INFORME N° 0029-2025/MINEM-DGAAM-DEAM-DGAM

Asunto : Evaluación final del Estudio de Impacto Ambiental Semidetallado del proyecto de exploración minera «Falchani», presentado por Macusani Yellowcake S.A.C.

Fecha : Lima, 17 de enero de 2025

Figura 1: Vista en planta de la plataforma de perforación

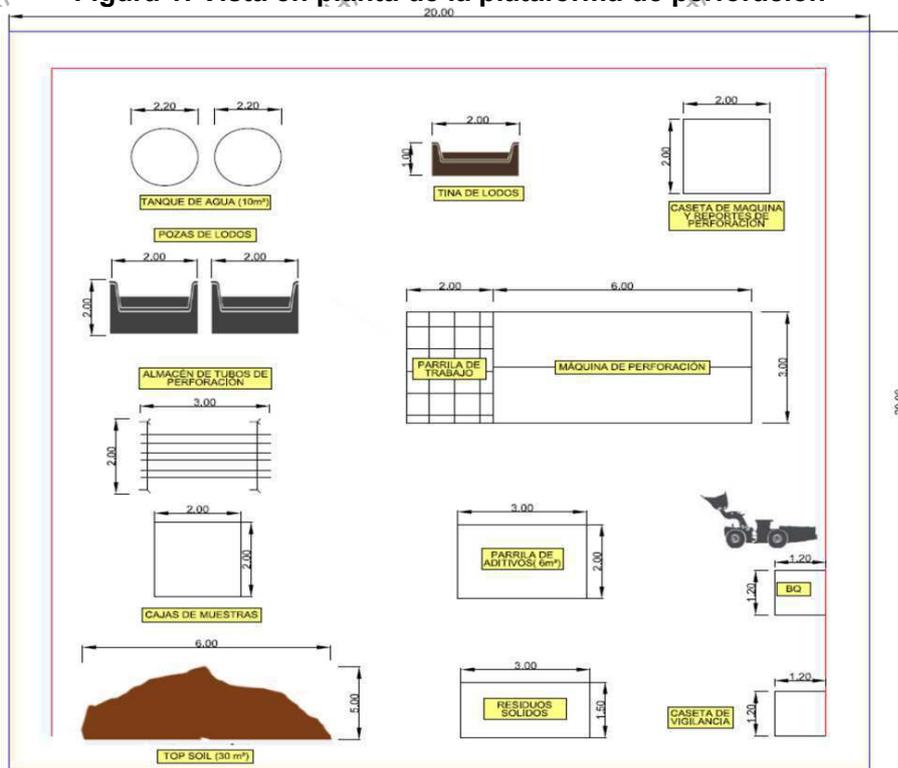
2.9 5: Vista en Planta de Plataforma de Perforación – B. debido a que, por las características del lugar, se están considerando dos tipos de plataformas: unas cuadradas de 20 m x 20 m y otras rectangulares de 10 m x 40 m, además, menciona que los rectangulares se podrán diseñar en los lugares que presente mayor pendiente y pueda ser establecida a lo largo de la carretera de acceso, asimismo añade el Plano 2-7b Plataforma de Perforación – Esquema Típico.

Imagen 4

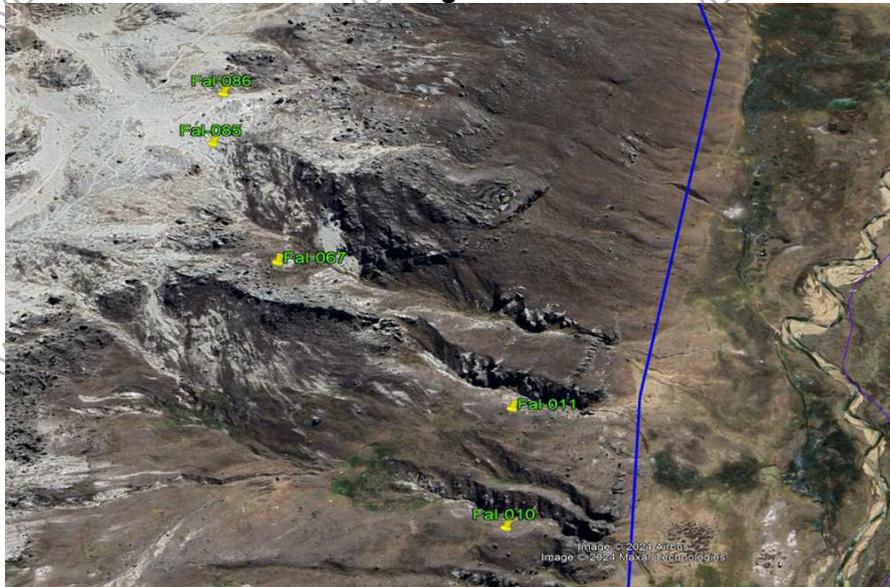
Para la evaluación de dicha información presentada por el administrado, se utilizó el kmz de las plataformas que adjuntaron y el kmz del inventario que generó la DCERH con los 108 puntos de la Tabla 13, dado que el administrado no adjunto dicha información (solicitado en la observación 14E). Cabe señalar que las quebradas señaladas como parte de la observación no fueron incluidas en el inventario o no sustentaron que no son cuerpos de agua superficiales
